Ruj. : NIA1902/KPKT/BB/BS(033)
Tarikh : 23 Julai 2020

Cadangan Pembinaan Projek Balai Bomba Dan Penyelamat Beaufort, Sabah.

CADANGAN PENAMBAHBAIKAN REKABENTUK

LAMPIRAN 4
BEFORE

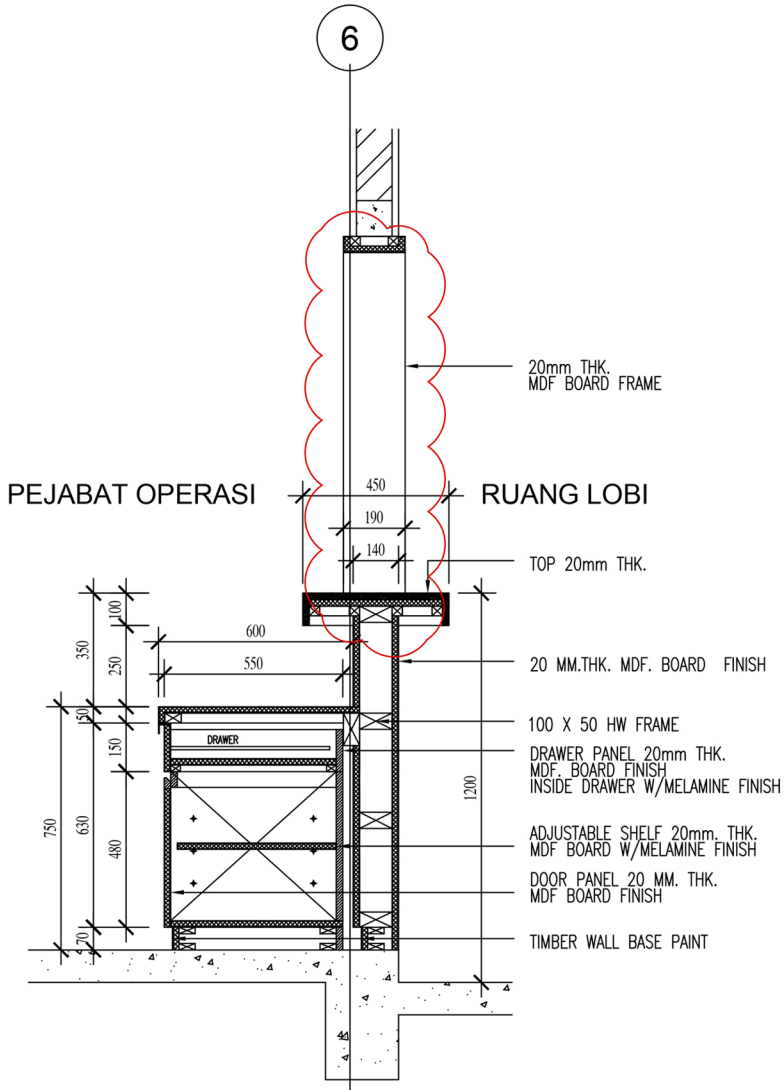
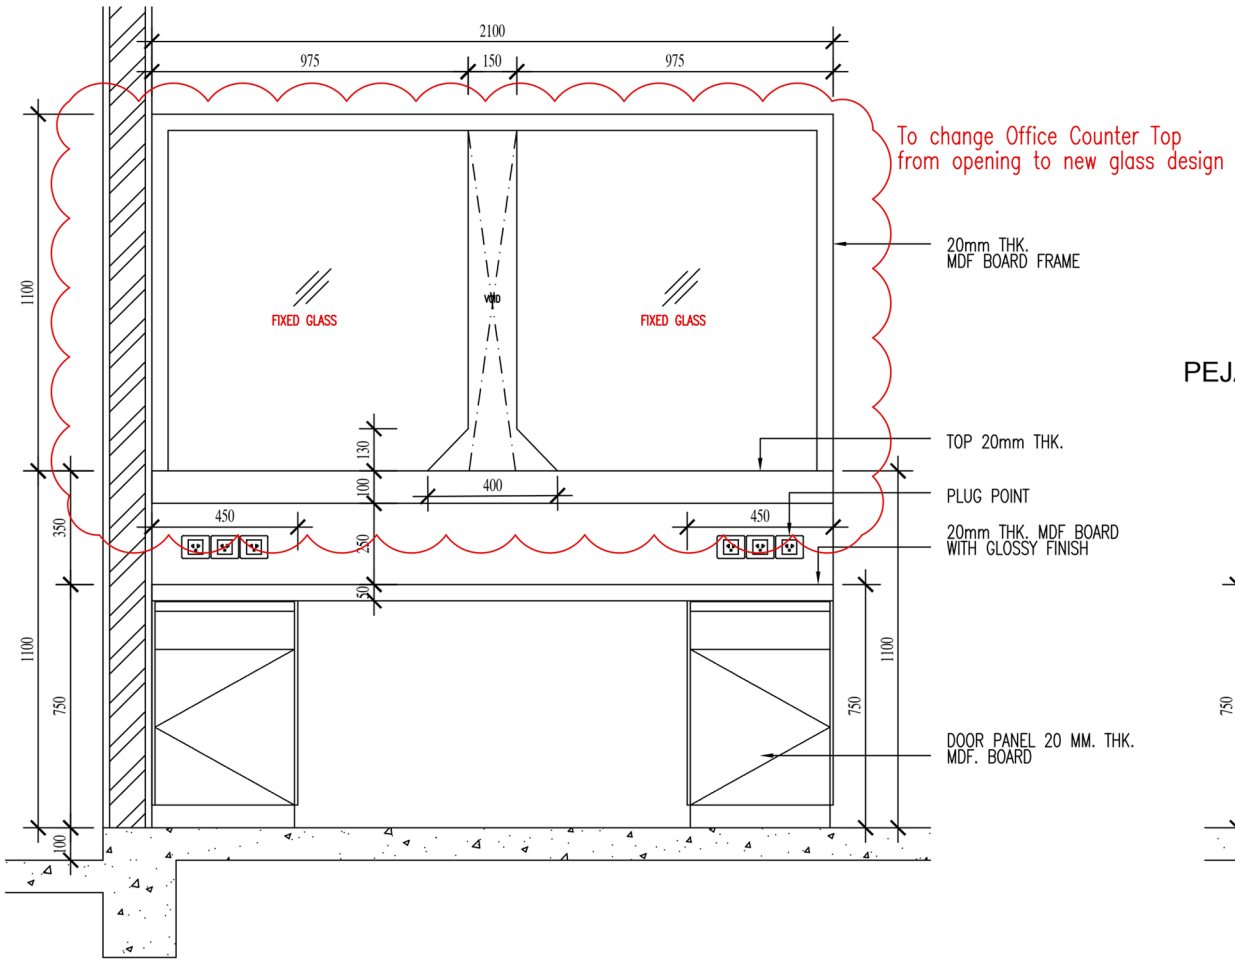
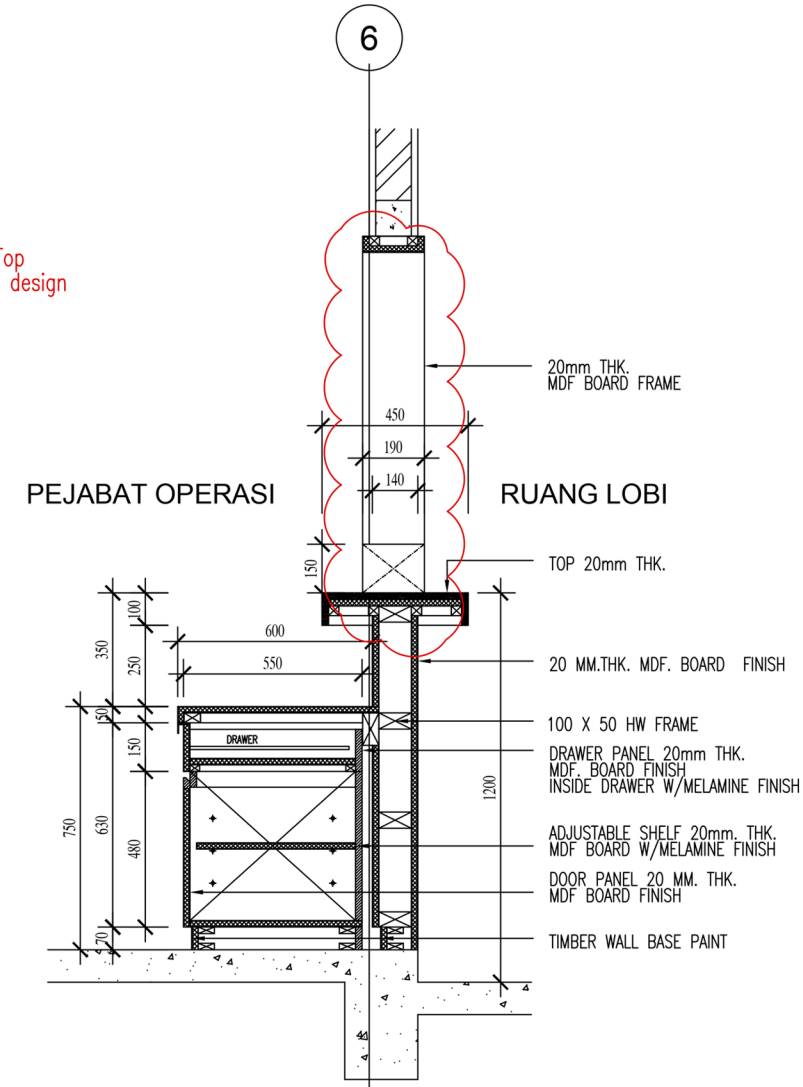
iv) *Counter Top Glass* di Kaunter Pejabat Operasi (Lampiran 4)
Cadangan:
Daripada hanya bukaan kepada tambahan *Glass*
Ulasan:
Bagi ciri keselamatan dan praktikaliti yang lebih baik untuk urusan di Kaunter.

LAMPIRAN 5
BEFORE

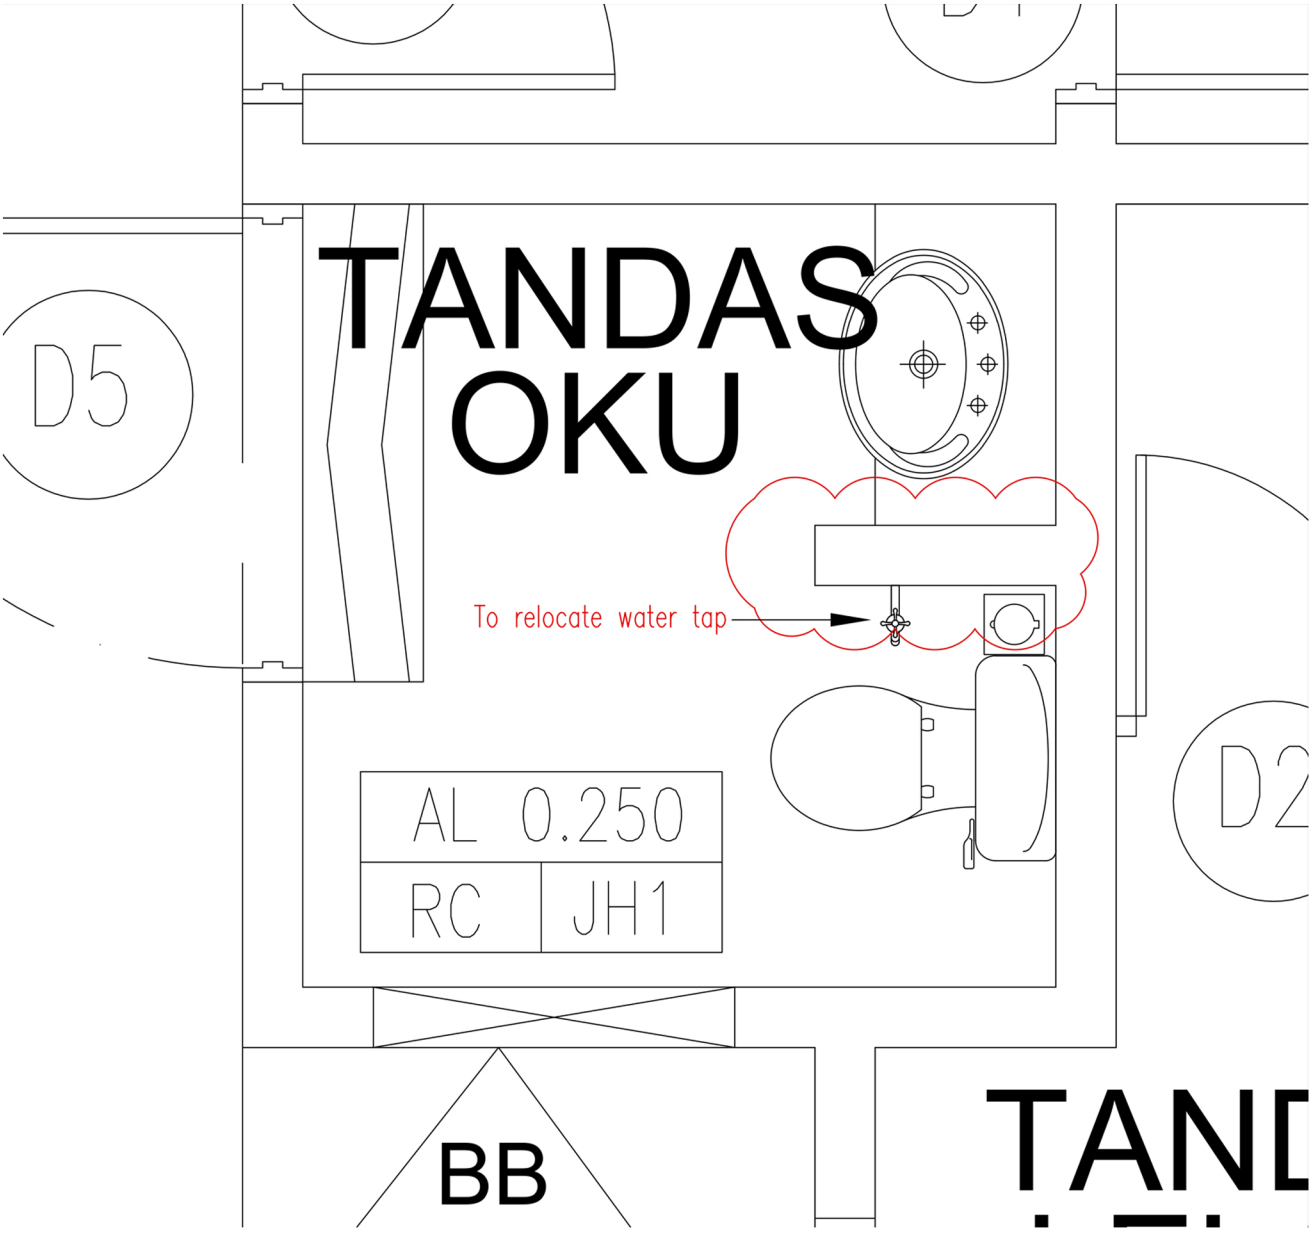
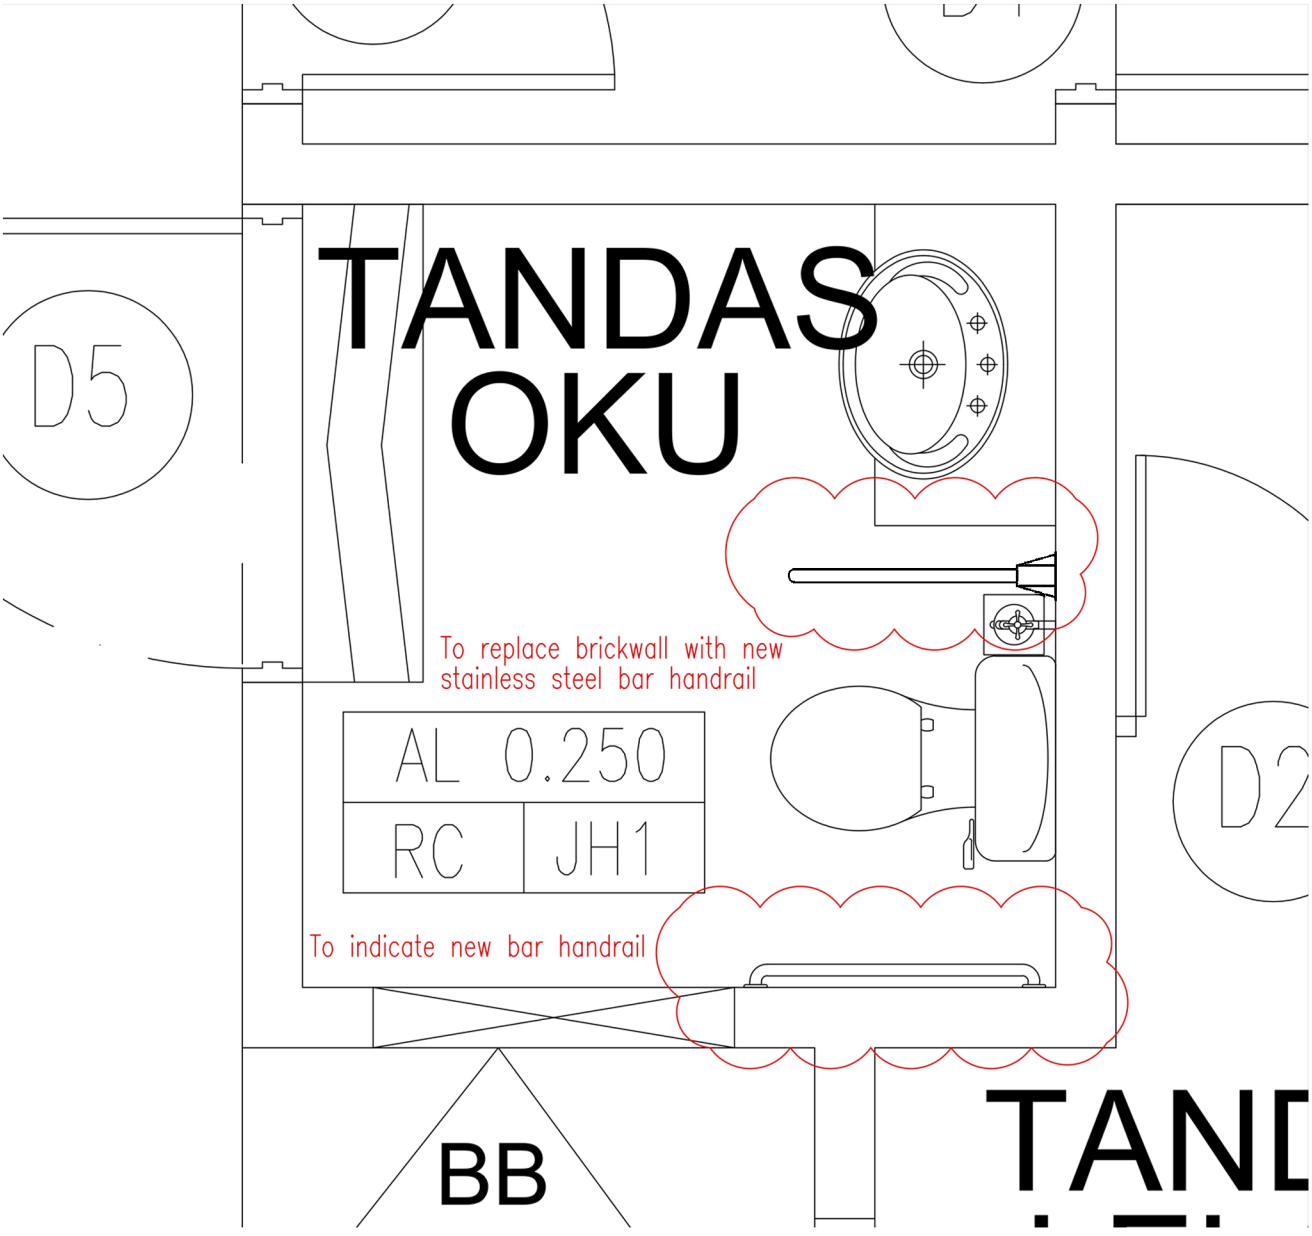
vi) Tandas OKU (Lampiran 5)
Cadangan:
Dinding (*brickwall*) antara *basin* dan *WC* diganti kepada *Stainless Steel Bar Handrail,* tambahan *SS Handrail* sokongan dan perubahan kedudukan *Water Tap*.
Ulasan:
Bagi meningkatkan tahap keselamatan dan kekukuhan tempat berpaut serta mesra OKU.

LAMPIRAN 6

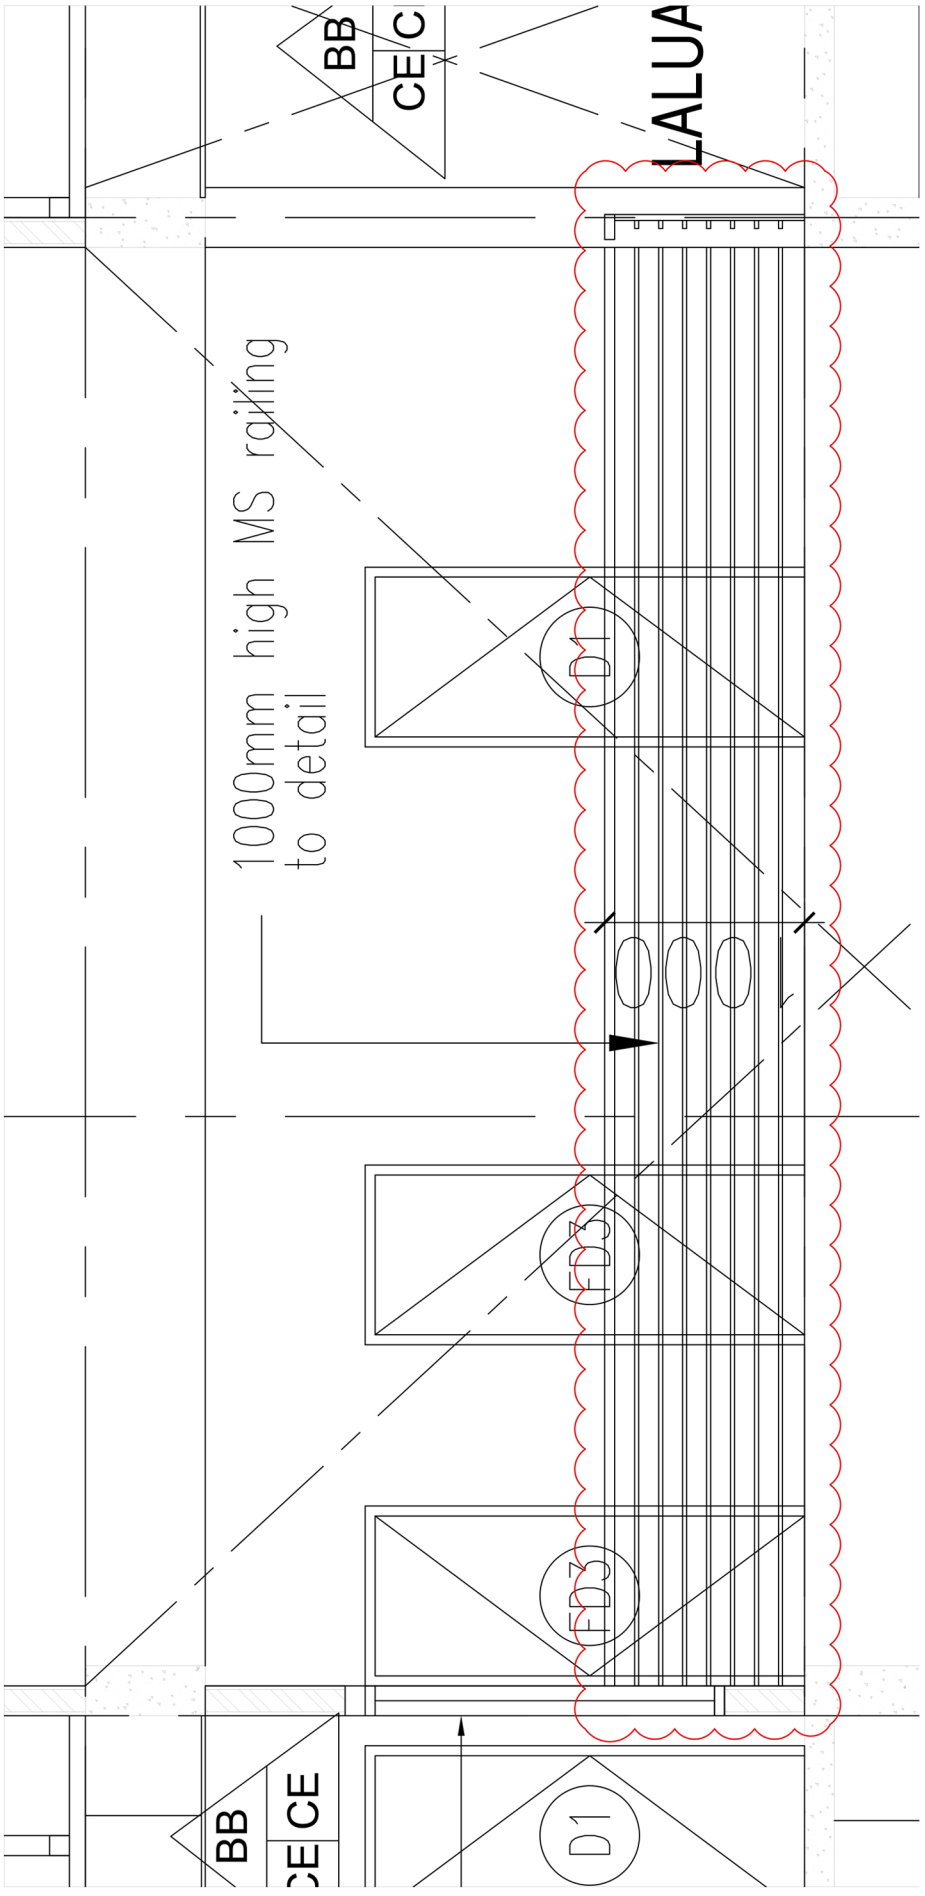
viii) *Stainless Steel Wire Mesh Railing* di ruang Laluan Aras 1 (Lampiran 6)
Cadangan:
Ditukar elemen rekabentuk daripada *horizontal* kepada wire *mesh.*
Ulasan:
Bagi meningkatkan ciri-ciri keselamatan dan mengurangkan risiko bahaya kepada para petugas.
